改善箇所説明図

基準不適合発生箇所

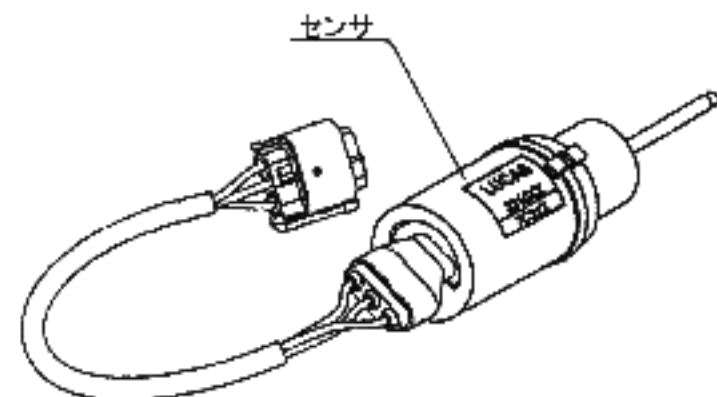
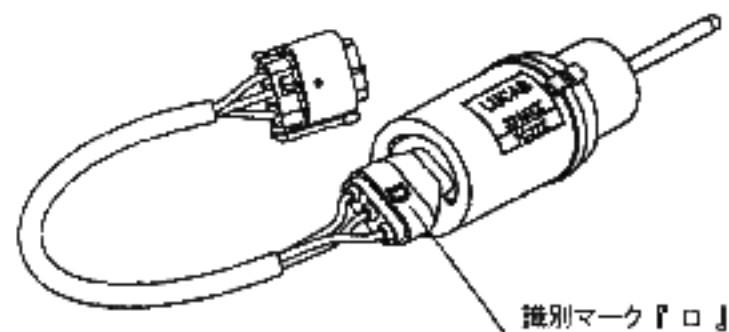
ブレーキ・アシスト(急制動時におけるブレーキ・ペダルの踏力を軽減する装置)装備車両において、ブレーキ・ペダルの踏み込み速度を検知しているセンサの検知機能が不適切なため、低速走行における通常のブレーキ操作時にブレーキ・アシストが作動して、運転者の予期した以上の制動がかかるおそれがある。

全車両、当該センサを改善部品と交換する。
